## Bescheid

**über die Änderung und Ergänzung  
der allgemeinen bauaufsichtlichen  
Zulassung vom**

**Z-17.1-636**

**UNIPOR-NE-Hochlochziegel**

Anlage 8  
zur Allgemeinen  
bauaufsichtlichen Zulassung  
Z-17.1-636

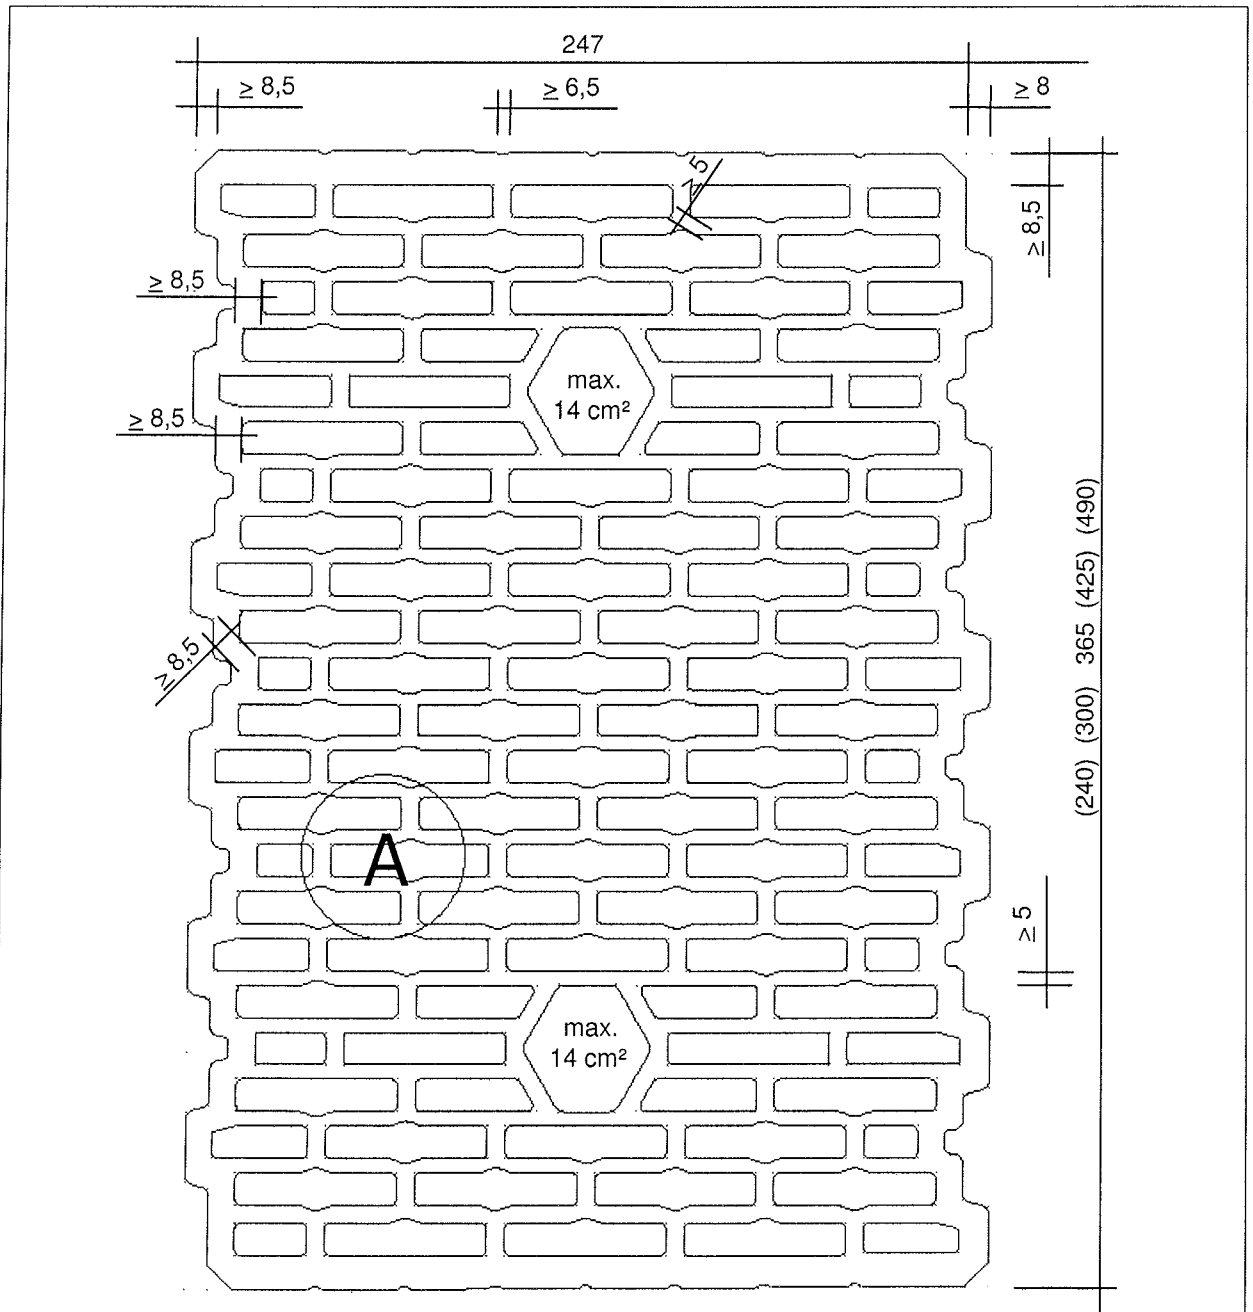
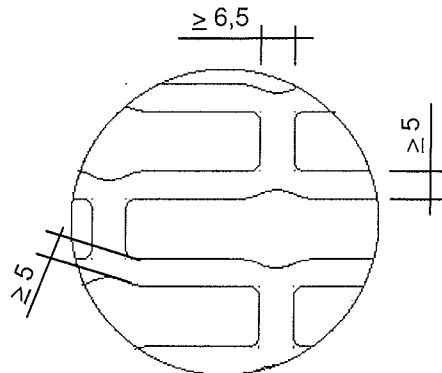
UNIPOR-NE-Hochlochziegel nach Anlage 8 (Wanddicken  $\geq 240 \text{ mm}$ ):

Rohdichteklasse 0,65:  $\lambda_{10, \text{tr}} = 0,127 \text{ W}/(\text{m} \cdot \text{K})$

Rohdichteklasse 0,70:  $\lambda_{10, \text{tr}} = 0,138 \text{ W}/(\text{m} \cdot \text{K})$

Rohdichteklasse 0,75:  $\lambda_{10, \text{tr}} = 0,157 \text{ W}/(\text{m} \cdot \text{K})$

4. Die allgemeine bauaufsichtliche Zulassung wird um die Anlage 8 dieses Bescheids ergänzt.
